Asunto: Comunicación Resolución No. 1351 del 05 de julio de 2024

AUTORIDAD NACIONAL DE LICENCIAS AMBIENTALES
- ANLA –
RESOLUCIÓN N° **001351**
(05 JUL. 2024)

“Por la cual se modifica la Licencia Ambiental otorgada mediante Resolución 1326 de 5 de agosto de 2020 y se toman otras determinaciones”

Tabla 43 Revisión de accesos mencionados y consideraciones del Equipo Evaluador Ambiental de la ANLA

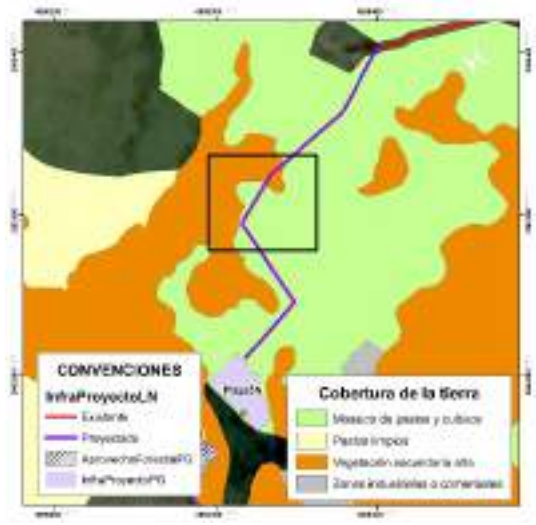
Tipo de obra	***Soporte gráfico revisión Equipo Evaluador Ambiental de la ANLA***	***Consideraciones Equipo Evaluador Ambiental de la ANLA***
*Acceso a plaza 1N**		*Se valida que el acceso es existente y por tanto no requiere aprovechamiento forestal. No obstante, frente a las acciones de mantenimiento propuestas, se identifica que parte del área del acceso se ubica en zona de protección absoluta, por tanto **NO es procedente autorizar las actividades de rocería** en el tramo que se ubica en esta zona.*
*Acceso a plaza 2** *Plaza 2* *(Se indica acceso peatonal desde Vía Tipo 1 hasta sitio de plaza)*		*Se valida que el acceso específico hasta la plaza de tendido no es existente. Para la plaza de tendido y acceso no se encuentra sustracción de reserva autorizada por parte de la CAR. Adicionalmente, parte de la plaza y el acceso se ubica en zona de protección absoluta, donde se establece como uso prohibido la ejecución de rocería. Por lo anterior **NO es procedente autorizar la infraestructura de la plaza y del acceso al no tener sustracción aprobada y al no ser permitidas las actividades de rocería**.*

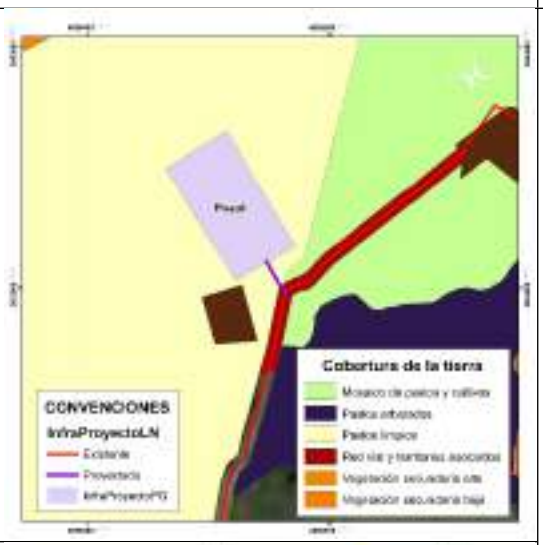
Tipo de obra	***Soporte gráfico revisión Equipo Evaluador Ambiental de la ANLA***	***Consideraciones Equipo Evaluador Ambiental de la ANLA***
*Acceso a plaza 3** *Plaza 3 (Se indica acceso peatonal desde carreteable existente hasta sitio de plaza)*		*Se valida que el acceso específico hasta la plaza de tendido no es existente. Para la plaza de tendido y el acceso no se encuentra sustracción de reserva autorizada por parte de la CAR. Igualmente, no realizó la solicitud de permiso de aprovechamiento forestal. Por lo anterior* ***NO es procedente autorizar la infraestructura de la plaza y del acceso al no tener sustracción aprobada.***
Acceso a sitio de torre 301N (Se indica como acceso peatonal) *Sitio de torre ST301N*		*Se valida que para la sección del acceso de llegada a la torre se relaciona como acceso existente a un sendero o camino, en cobertura de pastos limpios. Se identifica que no se requiere permiso de aprovechamiento y tampoco se tienen restricciones para ingreso con semovientes puesto que no se encuentra dentro del DMI Sector Salto de Tequendama y Cerro Manjui.*

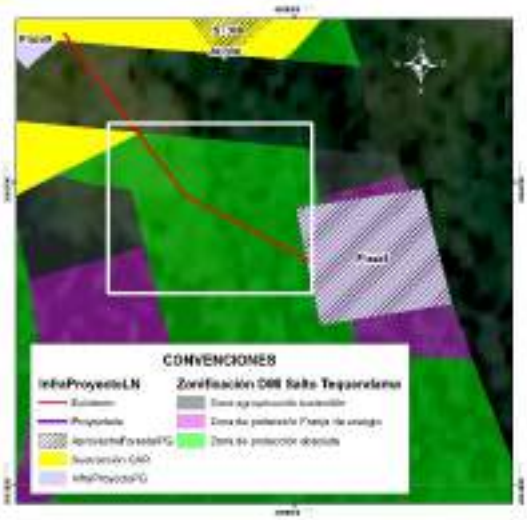
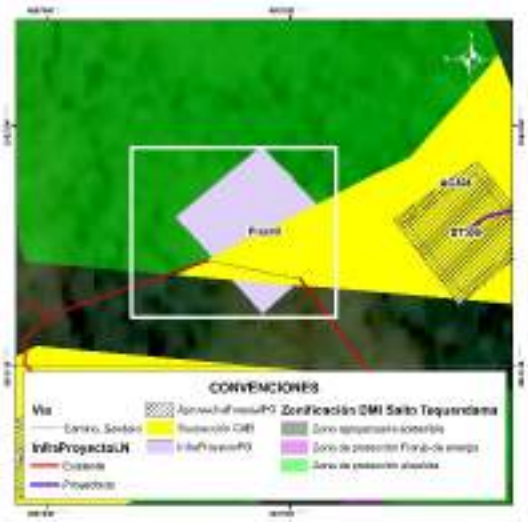
Tipo de obra	***Soporte gráfico revisión Equipo Evaluador Ambiental de la ANLA***	***Consideraciones Equipo Evaluador Ambiental de la ANLA***
*Acceso a plaza 4N** *Plaza 4N* *Acceso a torre 302N (Se indica acceso peatonal a sitio de torre)* *Torre 302N*		*Se valida que para el acceso a la plaza de tendido hay acceso existente, sobre el cual no se requiere permiso de aprovechamiento forestal.* *Respecto a la torre, la sección del acceso de llegada a la torre se relaciona como acceso existente a un sendero o camino, en cobertura de mosaico de pastos y cultivos. Se identifica que no se requiere permiso de aprovechamiento y que tampoco se tienen restricciones para ingreso con semovientes puesto que no se encuentra dentro del DMI Sector Salto de Tequendama y Cerro Manjui.*
*Acceso a plaza 5N** *(Se indica existencia de acceso peatonal)* *Plaza de tendido 5N*		*Comparando la ubicación del acceso con la cartografía base se identifica que el acceso no se asocia a ningún camino o sendero existente, dándose contradicción con la tabla presentada por la Sociedad pero coherencia con la capa InfraProyectoLN, donde se indica que el acceso es proyectado. Se valida que este acceso atraviesa en su recorrido zonas de vegetación secundaria alta, sobre las cuales la Sociedad* ***NO podrá adelantar actividades de tala*** *puesto que no realizó la solicitud de permiso (Recuadros negros).*

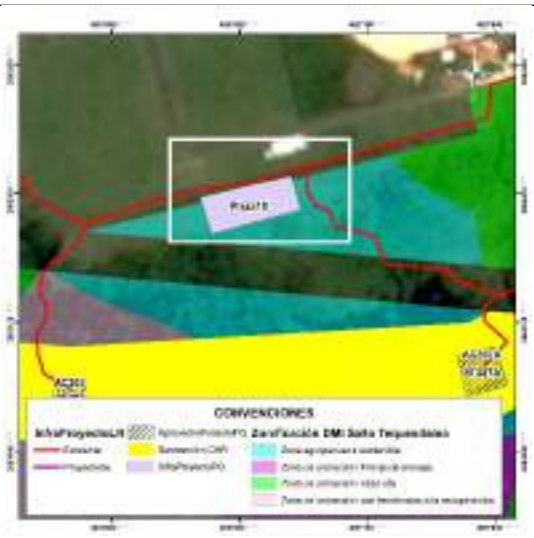
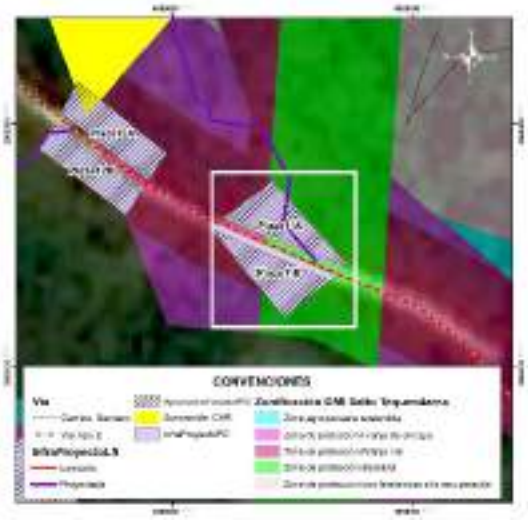
Tipo de obra	***Soporte gráfico revisión Equipo Evaluador Ambiental de la ANLA***	***Consideraciones Equipo Evaluador Ambiental de la ANLA***
Acceso a plaza 6- Plaza de tendido 6 *(Se indica ingreso por acceso peatonal desde vía carreteable)*		*Comparando la ubicación de los accesos con la cartografía base se identifica que los accesos no se asocian a ningún camino o sendero existente, dándose contradicción con la tabla presentada por la Sociedad pero coherencia con la capa InfraProyectoLN, donde se indica que el acceso es proyectado. Se valida que estos accesos y las plazas se ubican en unidades de pastos limpios y arveja, no siendo necesario ejecutar actividades de aprovechamiento forestal. También se corrobora la no existencia de restricciones asociadas al DMI Salto de Tequendama y Cerro Manjui.*
Acceso a plaza 7- Plaza de tendido 7 (Se indica ingreso por acceso peatonal desde vía carreteable)*

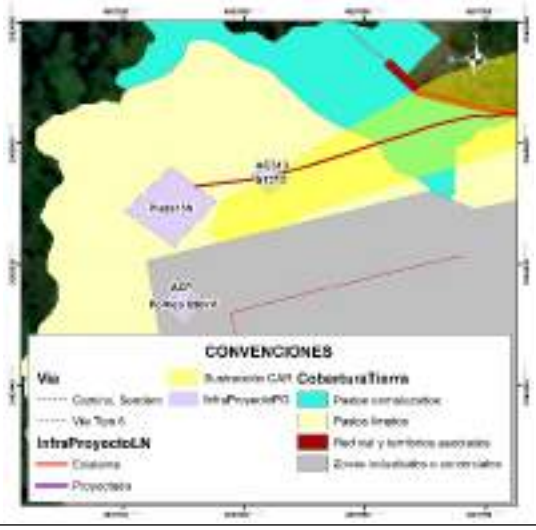
Tipo de obra	***Soporte gráfico revisión Equipo Evaluador Ambiental de la ANLA***	***Consideraciones Equipo Evaluador Ambiental de la ANLA***
Acceso a plaza 8 *(Reportada como acceso peatonal en documento y en capa InfraProyectoLN como acceso existente)*** *Plaza de tendido 8*		*Se valida que el acceso específico hasta la plaza de tendido no es existente. Para la plaza de tendido y el acceso no se encuentra sustracción de reserva autorizada por parte de la CAR puesto que la Sociedad no hace su solicitud. Adicionalmente, parte de la plaza y el acceso se ubica en zona de protección absoluta, donde se establece como uso prohibido la ejecución de rocería. Por lo anterior* ***NO es procedente autorizar la infraestructura de la plaza y del acceso al no tener sustracción aprobada y al no ser permitidas las actividades de rocería.***
*Acceso a plaza 9*** *(Reportada como acceso peatonal en documento y en capa InfraProyectoLN como acceso existente)* *Plaza de tendido 9*		*Se valida que acceso específico hasta plaza de tendido se reporta como camino o sendero, el cual se ubica a 350 m de vía tipo 6 sin pavimentar. Para plaza de tendido y acceso no se encuentra sustracción de reserva autorizada por parte de la CAR puesto que la Sociedad no hace su solicitud. Adicionalmente, parte de la plaza y el acceso se ubica en zona de protección absoluta, donde se establece como uso prohibido la ejecución de rocería. Por lo anterior* ***NO es procedente autorizar la infraestructura de la plaza y del acceso al no tener sustracción aprobada y al no ser permitidas las actividades de rocería.***

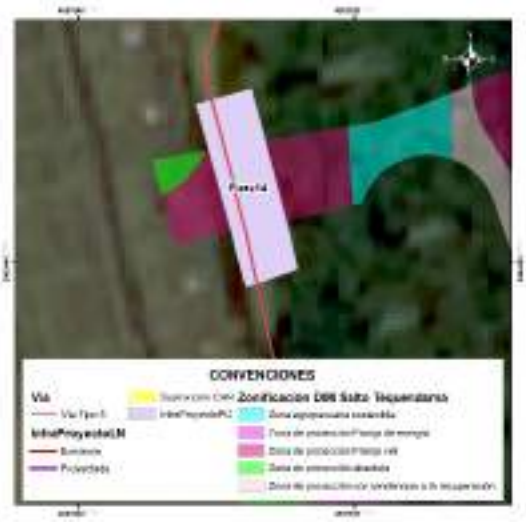
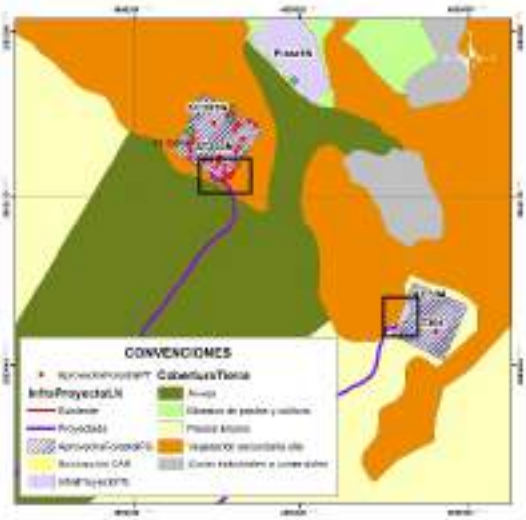
Tipo de obra	***Soporte gráfico revisión Equipo Evaluador Ambiental de la ANLA***	***Consideraciones Equipo Evaluador Ambiental de la ANLA***
*Acceso a plaza 10 (vía tipo 6 sin pavimentar)*** *Plaza de tendido 10*		*Se valida que el acceso específico hasta la plaza de tendido se reporta como vía tipo 6, sin embargo se plantea adecuación con rocería, aspecto que es inconsistente con la definición de la vía existente. La plaza de tendido se ubica en una "zona agropecuaria sostenible" del DIM Salto del Tequendama y Cerro Manjui, para la cual la Sociedad no solicitó sustracción de reserva ante la CAR. Por lo anterior* ***NO es procedente autorizar la infraestructura de la plaza y del acceso al no tener sustracción de reserva.***
*Acceso a plazas de tendido 11A (camino o sendero desde vía tipo 2) y 11B*** *Plazas de tendido 11A y 11B*		*En el documento se relaciona como acceso el Acc-06, sin embargo, en la capa InfraProyectoLN se identifica que el acceso asociado es el Acc-309.* *Se valida que acceso específico hasta plaza de tendido 11A se relaciona como camino o sendero, para el cual se plantearía adecuación con rocería la cual se establece dentro de la zonificación del DMI Sector Salto del Tequendama y Cerro Manjui como actividad prohibida en zona de protección absoluta. Para plazas de tendido y acceso no se encuentra sustracción de reserva autorizada por parte de la CAR puesto que la Sociedad no hace su solicitud.* *Por lo anterior* ***NO es procedente autorizar la infraestructura de las plazas y del acceso al no tener sustracción de reserva.***

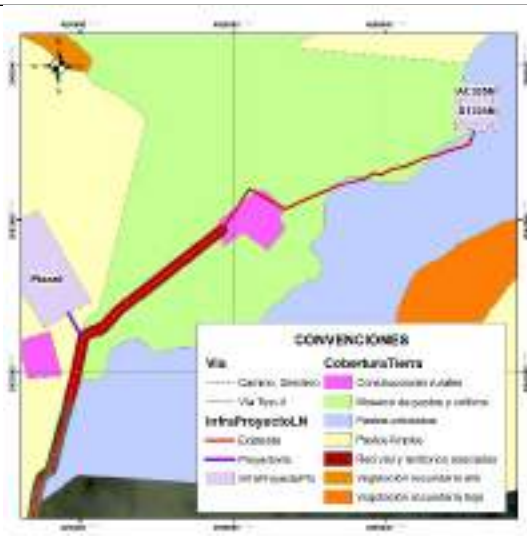
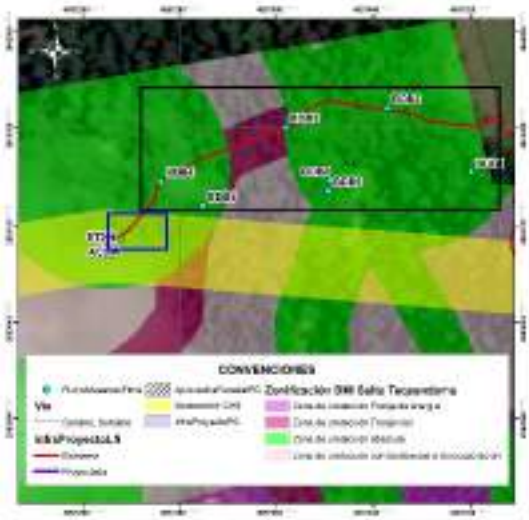
Tipo de obra	***Soporte gráfico revisión Equipo Evaluador Ambiental de la ANLA***	***Consideraciones Equipo Evaluador Ambiental de la ANLA***
*Acceso a plazas de tendido 12A y 12B**** *Plazas de tendido 12A y 12B*		*Se valida que parte de las dos plazas de tendido se encuentran en DMI sin sustracción de reserva autorizada por parte de la CAR, las cuales se ubican en "zona de protección vial". Teniendo en cuenta el área disponible que se encuentra fuera del DMI,* ***NO es procedente autorizar la infraestructura de la plaza de tendido 12A y solo podría autorizarse el área de la plaza de tendido 12B en el área que se encuentra fuera del DMI, área en la cual se autoriza el permiso de aprovechamiento solicitado.***
*Acceso a plaza de tendido 13N*** *Sitio de torre ST313*		*Se identifica que el acceso, la plaza de tendido y la torre se ubica en unidades de pastizales. El trazado del acceso se ubica sobre las zonas sustraídas, razón por la cual se considera aceptable este acceso siempre y cuando* ***NO*** *se realicen actividades de aprovechamiento forestal, puesto que este permiso no se solicitó.*

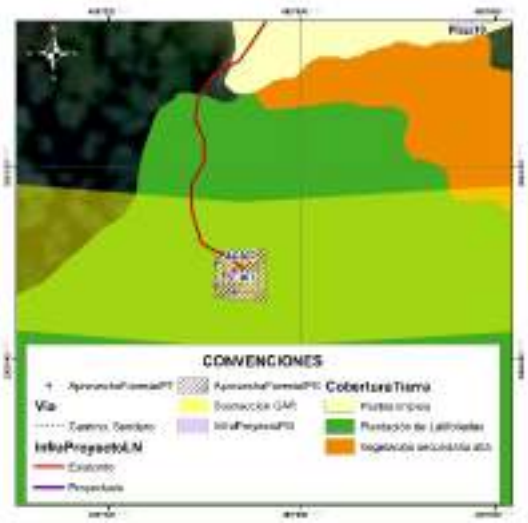
Tipo de obra	***Soporte gráfico revisión Equipo Evaluador Ambiental de la ANLA***	***Consideraciones Equipo Evaluador Ambiental de la ANLA***
*Acceso a plaza (vía tipo 5)** *Plaza de tendido 14*		*Se valida que la parte central de la plaza de tendido se encuentra en DMI para la cual la Sociedad no realizó solicitud de sustracción y por tanto no tiene autorización por parte de la CAR. En este sentido,* ***NO es procedente autorizar la infraestructura de la plaza de tendido 14.***
*Accesos a sitios de torre ST303N y ST304** *Sitios de torre ST303N y ST304*		*Comparando la ubicación de los accesos con la cartografía base se identifica que no se asocian a ningún camino o sendero existente, quedando identificada una contradicción con la tabla presentada por la Sociedad pero coherencia con la capa InfraProyectoLN donde se indica que el acceso es proyectado. Se valida que estos accesos se ubican en su mayoría en cultivos de arveja y en pastos limpios, no siendo necesario ejecutar actividades de aprovechamiento forestal para estos tramos.* *Para el caso del acceso al ST303N y una parte del ST304, se identifica cruce con parches de vegetación secundaria alta (ver recuadros negros) para los cuales la Sociedad* ***NO podrá adelantar actividades de tala*** *puesto que no realizó la solicitud de permiso.*

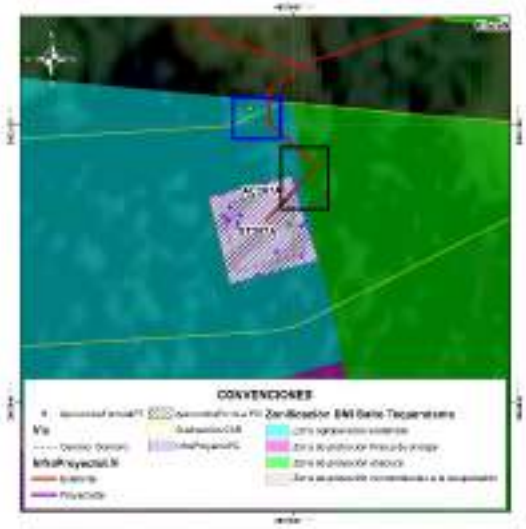
Tipo de obra	***Soporte gráfico revisión Equipo Evaluador Ambiental de la ANLA***	***Consideraciones Equipo Evaluador Ambiental de la ANLA***
*Acceso a ST305N** *Sitio de torre ST305N*		*Revisando con la cartografía base se identifica que el acceso no es existente sino que se relaciona con la existencia de un camino o sendero que atraviesa unidades de mosaico de pastos y cultivos, pastos arbolados y construcciones rurales (ubicadas a 110 m del sitio de torre). Teniendo en cuenta que la Sociedad no solicita permiso de aprovechamiento forestal, en este acceso y en la torre **NO podrá adelantar actividades de tala** de ningún individuo que pueda encontrarse de manera aislada (pastos arbolados).*
*Acceso a ST306 (Se menciona en documento y en cartografía base como acceso peatonal)**		*Durante la visita de evaluación se validó que no existe camino o sendero reportado en cartobase y que la condición de la vegetación es de tipo denso, lo cual es consistente con la cobertura registrada (Bosque denso). Adicionalmente, se identifica que en el área trazada para el acceso, existen individuos de especies en veda, los cuales no están siendo incluidos en solicitud de aprovechamiento forestal (ver cuadro azul).*  ***Individuo fustal ubicado en tramo de llegada del acceso (No solicitado en aprovechamiento forestal) Coordenadas 4º34´12´´N, 74º17´15´´ W.*** *De igual manera, en el tramo del acceso la Sociedad registra a las parcelas BDB4, BDB3 y BDB2 (Ver cuadros negros), en las cuales reporta 100 individuos fustales, de estos 23 obedecen a la especie Cyathea sp. y 35 a la*

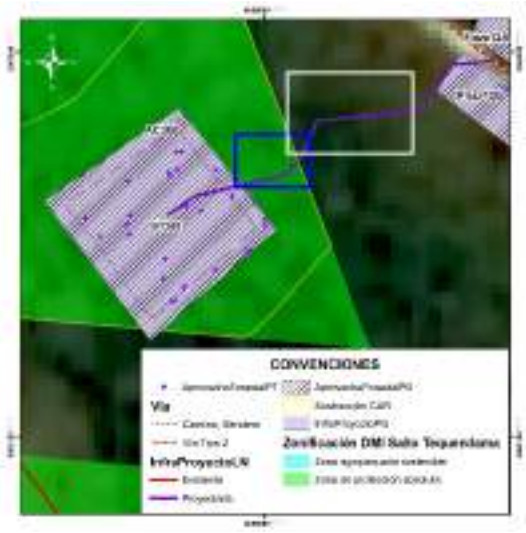
Tipo de obra	***Soporte gráfico revisión Equipo Evaluador Ambiental de la ANLA***	***Consideraciones Equipo Evaluador Ambiental de la ANLA***
		especie Quercus humboldtii, ambas especies en veda nacional. *Sumado a esto, no se encuentra sustracción de reserva autorizada por parte de la CAR puesto que la Sociedad no hace su solicitud para los accesos y tampoco realiza solicitud de aprovechamiento forestal aun cuando fue requerido. Adicionalmente, parte del acceso se ubica en zona de protección absoluta, donde se establece como uso prohibido la ejecución de rocería. Por lo anterior* ***NO es procedente autorizar el acceso al no tener sustracción aprobada, no haber solicitado permiso de aprovechamiento forestal y no ser permitidas las actividades de rocería.***
*Acceso a ST307 (Se menciona en documento y en cartografía base como acceso peatonal)**		*Durante la visita de evaluación se validó que no existe camino o sendero reportado en cartobase y que la condición de la vegetación se asocia a plantaciones de latifoliadas con vegetación arbórea densa producto de la recuperación del área con presencia de especies en veda. Resultado de ello, la Sociedad para el sitio de torre (relacionado en cobertura plantación de latifoliadas) solicita permiso de aprovechamiento forestal para seis (6) individuos de Quercus humboldtii (especie en veda nacional), no obstante, para el acceso omite la solicitud de permiso de aprovechamiento forestal no siendo procedente la autorización de intervención en acceso.* *Sumado a esto, en parte del acceso no se encuentra sustracción de reserva autorizada por parte de la CAR puesto que la Sociedad no hace*

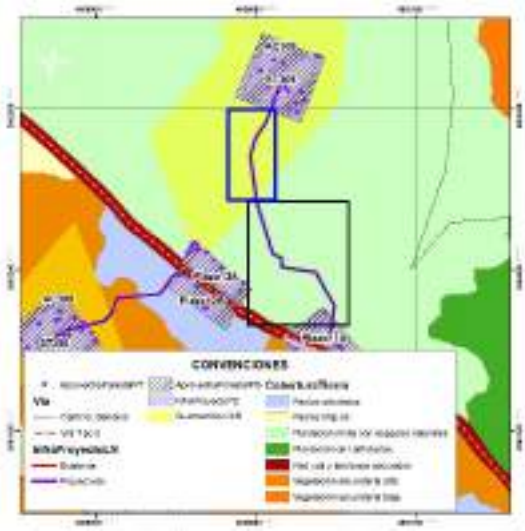
Tipo de obra	***Soporte gráfico revisión Equipo Evaluador Ambiental de la ANLA***	***Consideraciones Equipo Evaluador Ambiental de la ANLA***
		su solicitud para los accesos. Por lo anterior ***NO es procedente autorizar el acceso al no tener sustracción aprobada y no haber solicitado permiso de aprovechamiento forestal.***
*Acceso a ST307A (Se menciona en documento y en cartografía base como acceso peatonal)**		*Durante la visita de evaluación se validó que no existe camino o sendero reportado en cartobase y que la condición de la vegetación se asocia a plantaciones de latifoliadas con vegetación arbórea densa producto de la recuperación del área con presencia de especies pioneras. Resultado de ello, la Sociedad para el sitio de torre (relacionado en la misma cobertura) solicita permiso de aprovechamiento forestal para 16 individuos fustales, no obstante, para el acceso omite la solicitud de permiso de aprovechamiento forestal no siendo procedente la autorización de intervención en acceso. Adicionalmente, en la visita de evaluación se identificó que en el área trazada para el acceso, existen individuos fustales, los cuales no están siendo incluidos en solicitud de aprovechamiento forestal (ver cuadro azul).* *Sumado a esto, en parte del acceso no se encuentra sustracción de reserva autorizada por parte de la CAR puesto que la Sociedad no hace su solicitud para los accesos y adicionalmente, parte del acceso se ubica en zona de protección absoluta, donde se establece como uso prohibido la ejecución de rocería (ver cuadro negro). Por lo anterior* ***NO es procedente autorizar el acceso al no tener sustracción aprobada, no haber solicitado permiso de aprovechamiento forestal y no***

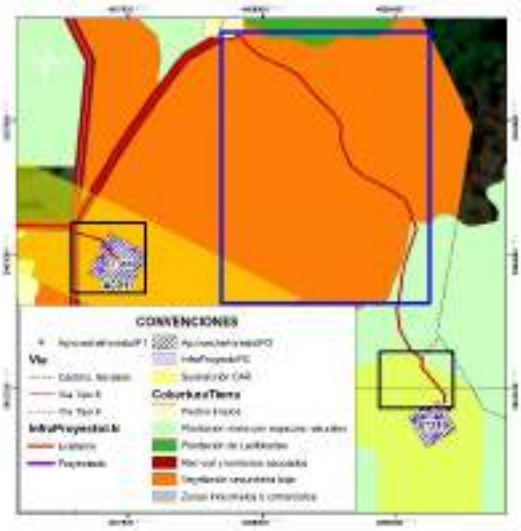
Tipo de obra	***Soporte gráfico revisión Equipo Evaluador Ambiental de la ANLA***	***Consideraciones Equipo Evaluador Ambiental de la ANLA***
		ser permitidas las actividades de rocería.
Acceso a ST308 *(Acceso mencionado como proyectado en capa InfraProyectoLN y como sendero/ camino en cartobase)**		*Durante la visita de evaluación se validó que no existe camino o sendero reportado en cartobase y que la condición de la vegetación se asocia vegetación secundaria alta. Resultado de ello, la Sociedad para el sitio de torre (relacionado en la misma cobertura) solicita permiso de aprovechamiento forestal para 36 individuos fustales, no obstante, para el acceso omite la solicitud de permiso de aprovechamiento forestal no siendo procedente la autorización de intervención en acceso. Adicionalmente, en la visita de evaluación se identificó que en el área trazada para el acceso, existen individuos fustales, los cuales no están siendo incluidos en solicitud de aprovechamiento forestal (ver cuadro azul).* *Sumado a esto, en área por fuera del DMI (ver recuadro blanco) tampoco se solicita permiso de aprovechamiento aun cuando la cobertura es vegetación secundaria alta. Por lo anterior* ***NO es procedente autorizar el acceso al no haber solicitado permiso de aprovechamiento forestal para su intervención.***

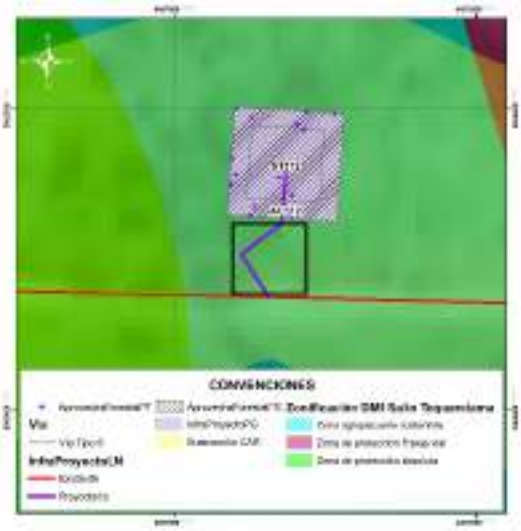
Tipo de obra	***Soporte gráfico revisión Equipo Evaluador Ambiental de la ANLA***	***Consideraciones Equipo Evaluador Ambiental de la ANLA***
Acceso a ST309 *(Acceso mencionado como proyectado en capa InfraProyectoLN y como sendero/ camino en cartobase)**		*Durante la visita de evaluación se validó que no existe camino o sendero reportado en cartobase y que la condición de la vegetación se asocia a la cobertura de plantación mixta con espacios naturales. Resultado de ello, la Sociedad para el sitio de torre (relacionado en la misma cobertura) solicita permiso de aprovechamiento forestal para 17 individuos fustales, no obstante, para el acceso omite la solicitud de permiso de aprovechamiento forestal no siendo procedente la autorización de intervención en acceso ni dentro del área sustraída (Recuadro azul) ni por fuera de esta.* *Sumado a esto, en parte del acceso no se encuentra sustracción de reserva autorizada por parte de la CAR puesto que la Sociedad no hace su solicitud para los accesos y adicionalmente, parte del acceso se ubica en zona de protección absoluta, donde se establece como uso prohibido la ejecución de rocería (ver cuadro negro). Por lo anterior* ***NO es procedente autorizar el acceso al no tener sustracción aprobada, no haber solicitado permiso de aprovechamiento forestal y no ser permitidas las actividades de rocería.***

Tabla 61 Zonificación de Manejo Ambiental definida por la ANLA

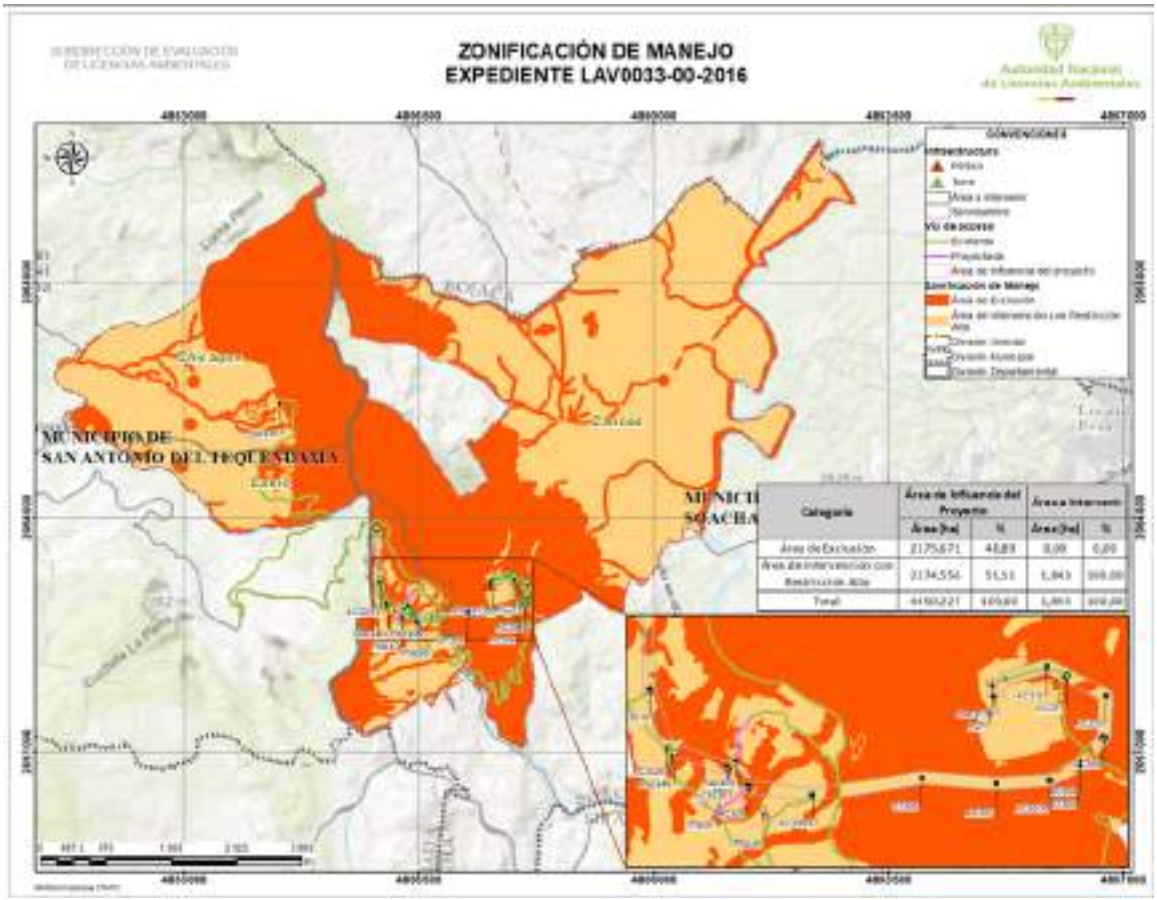
A continuación, se presenta la tabla y figura de la zonificación de manejo ambiental ajustada de acuerdo con las consideraciones de esta Autoridad Nacional para la modificación de la licencia ambiental del proyecto UPME 01 de 2013 (Subestación Norte 500 KV y Líneas de Transmisión Norte - Tequendama 500 KV y Norte Sogamoso 500 kV) – como primer refuerzo de red 500 KV del Área Oriental.
